**ПРОТОКОЛ ОБЩЕСТВЕННОГО ОБСУЖДЕНИЯ ДИЗАЙН-ПРОЕКТА БЛАГОУСТРОЙСТВА НАРЫМСКОГО СКВЕРА ,
прошедшего на сайте «Зеленый Новосибирск» с 17.01.2024 по 24.01.2023**

Мощение VS асфальт: Центральный парк сразу после дождя (до реконструкции 2016 года). Асфальтобетонное водонепроницаемое покрытие с лужами и пятнами «заплаток» и сухой внешний периметр парка (водонепроницаемое покрытие тротуаров бетонной плиткой).

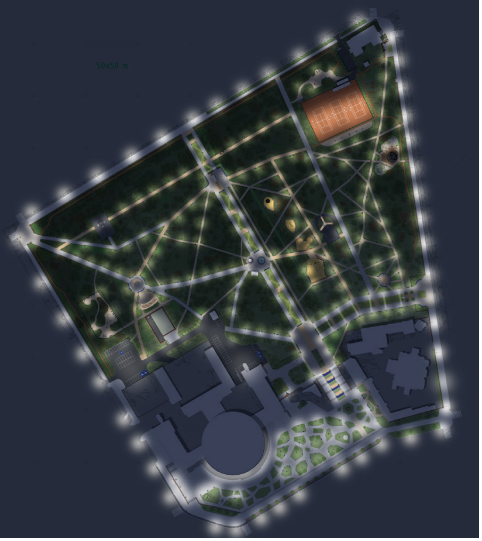
№	Предложение	Комментарий
15	Не расширяйте имеющиеся тропинки, не прокладывайте новые, не увеличивайте площади с твёрдым покрытием.	Прокладка новых дорожек проектом не предусмотрена. Корректируется геометрия и местами сокращается избыточная ширина дорожек. В старой части сквера существует густая дорожно-тропиночная сеть. Принято решение сохранить ее для возможности обзорных прогулок в «арборетуме» с коллекцией древесных и кустарниковых растений, но выполнить в проницаемом мягком набивном покрытии.
16	Когда вы наконец вернётесь к асфальту вместо тротуарной плитки? Асфальт не вспучит через год, и ходить на шпильках по нему возможно.	<p>В проекте применена долговечная в эксплуатации современная крупноформатная плитка с микрофаской, создающая, при условии соблюдения технологии укладки, практически бесшовную и бесшумную поверхность, комфортную для маломобильных групп населения, детских колясок и пешеходов в любой обуви. Покрытие из бетонной плитки является водонепроницаемым, позволяя воде быстро и более равномерно уходить в почву для питания влагой растений сквера, что крайне важно в зеленом пространстве с густой дорожной сетью и недостаточной увлажненностью.</p> <p>Эффект пучения зависит не от свойств покрытия, а от свойств грунтов и качества устройства подстилающего «пирога». При этом на асфальт в гораздо большей степени, чем на плитку, воздействуют разрушающие покрытие климатические и физико-механические факторы, тем самым снижающие срок его службы:</p> <p>Низкие температуры. При замерзании до -15-20°C битум в составе асфальта становится хрупким и подверженным растрескиванию.</p> <p>Высокие температуры. При температуре воздуха выше 30°C битум размягчается, и покрытие легко деформируется.</p> <p>Дождевая и талая вода просачиваются в поры асфальта и снижают его структурную прочность.</p> <p>Частые циклы заморозки-оттаивания. Каждый раз, когда напитанный водой асфальт замерзает и отогревается, он теряет прочность. За год такой процесс повторяется десятки раз.</p> <p>Слабые грунты и морозное пучение. Грунты на территории Новосибирска отличаются низкой несущей способностью (глина, лёсс). Любые покрытия на них дают усадку и деформируются, особенно при некачественном устройстве дорожного «пирога». При этом асфальтовое покрытие разрушается в разы быстрее и требует либо полной замены, либо ямочного ремонта в месте разрушения (так появляются уродливые заплатки), а покрытие из бетонной плитки пригодно к восстановительному ремонту с повторным использованием.</p>

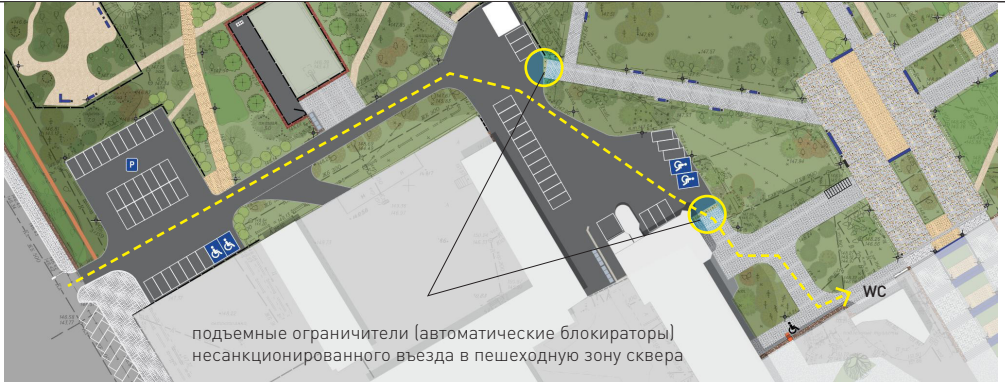
№	Предложение	Комментарий	
17	Смысл в сносе кафе если на его месте будет построено новое? Простой передел рынка? Зачем кафе такого масштаба в парке, достаточно близко на границе парка есть 4 точки кафе, ресторанов.	В сквере не планируется размещение объектов на месте зеленых насаждений , тем более объектов капитального строительства. Предлагаемые проектом павильоны являются нестационарными и не предназначены для размещения в них общепита с кухней. Это не рестораны и не кафе с приготовлением еды!	 
18	В Новосибирске катастрофически не хватает зелёных насаждений, и переводить зелёные зоны под кафе и павильоны - это варварство. Да, были раньше в Нарымском сквере павильоны, но вы сравните, какая плотность застройки была 70-е – 90-е годы и какое количество зелёных насаждений приходилось на человека, и как с этим сейчас... Поэтому НИКАКИХ ПОСТРОЕК В СКВЕРЕ!	Снесенное кафе «Зазеркалье» по ул. Советская работало без документов на ведение деятельности. Заведение размещалось в старом выставочном павильоне конца 1960-х гг., изначально не приспособленном для подобной функции и не имевшем туалета. На его месте предусмотрено создание сада в восточном стиле, деревянного подиума и установка многофункционального выставочного павильона-оранжереи с размещением в нем стационарного туалета для посетителей сквера.

19	Размещение кафе запрещено судебным решением. Изучите юридическую составляющую судебных решений, т.к. оно было не одно.	Нестационарный павильон сезонного кафе-мороженого, стилизованный под «трамвай», расположен на пересечении аллей неподалеку от входа с ул. 1905 года.	<p>Круглогодичный павильон-оранжерея (общая площадь помещения 74 м²) для чайных церемоний, небольших выставок (арт, фото, керамика, кактусы, куклы, филателия, различные хобби и т.д.) и проведения камерных мероприятий (мастер-классов, лекций, ворк-шопов, интеллектуальных игр и т.п.) продолжает и развивает традиции павильонов Нарымского сквера 1970- 1990-х гг. Деревянная терраса позволяет проводить мероприятия под открытым небом. Прилегающая территория оформляется в традициях восточных дзен-садов и является неотъемлемой частью арборетума Нарымского сквера.</p>
20	В проекте очень много всего - трамвай, арт-объекты, кафе, площадки. Пожалуйста, не нужно всего этого. Этот сквер - это возможность для всех жителей погулять, подышать свежим воздухом, посмотреть на зелень, деревья, птиц и белок, побыть в тишине от дороги... Там не нужны кафе с едой, детские объекты, повышающие трафик, куча освещения, которое нарушает экосистему, биогеоценоз. Это все можно устроить в другом месте	<p>Кроме того, проектом предложено сократить чрезмерно широкий вход с ул. 1905 года до ширины двойной центральной аллеи, а часть мощеной поверхности перевести в луговые газоны с высадкой на них декоративных многолетников.</p> <p>Аналог павильона «трамвай»</p> 	  <p>Существующая ситуация</p> <p>Проект</p> <ul style="list-style-type: none"> твердое покрытие (мощение плиткой) территория, переводимая в газоны
